改善箇所説明図②

メイン制御モジュール (CEM：セントラルエレクトロニックモジュール)

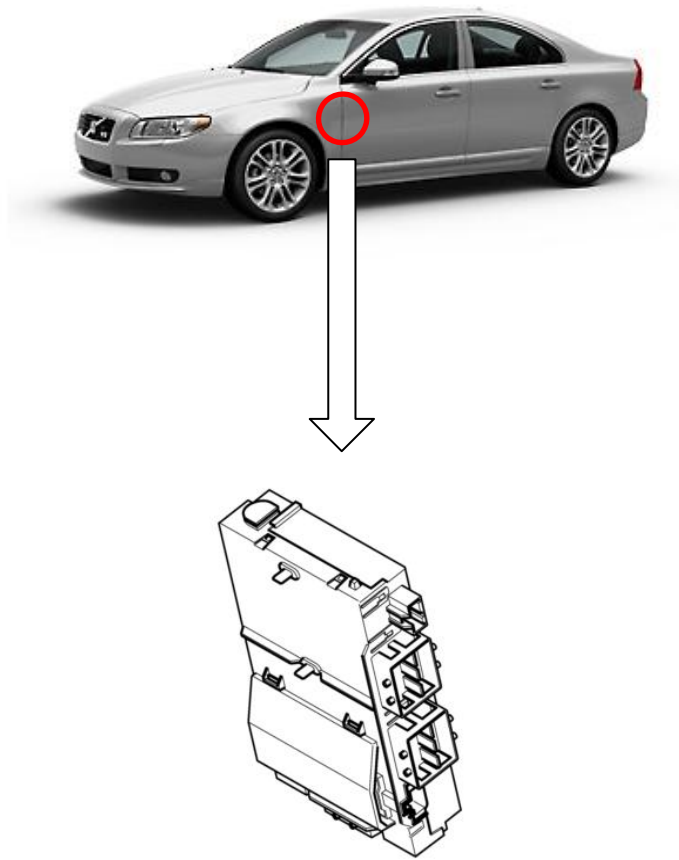
基準不適合発生箇所

メイン制御モジュールにおいて、プログラムが不適切なため、盗難発生警報装置のサイレン基盤が損傷した場合に発生することがある誤信号により、窓ふき器が作動しないおそれがある。

全車両、当該モジュールのプログラムを修正する。

左前席ドアヒンジ取り付けボルトに黄色ペイントを塗布する。
